TRANS/WP.29/2005/41
7 April 2005

ПРЕДЛОЖЕНИЕ ПО ПРОЕКТУ ДОПОЛНЕНИЯ 4 К ПОПРАВКАМ СЕРИИ 02
К ПРАВИЛАМ № 30

(Пневматические шины)

Передано Рабочей группой по вопросам торможения и ходовой части (GRRF)

Включить новый пункт 3.1.12 следующего содержания:

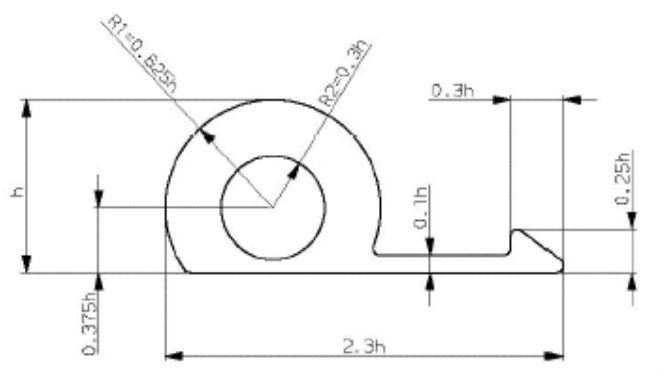
"3.1.12 Указанное ниже обозначение относится к шине, пригодной для использования в спущенном состоянии" или "самонесущей шине", когда "h" составляет не менее 12 мм.
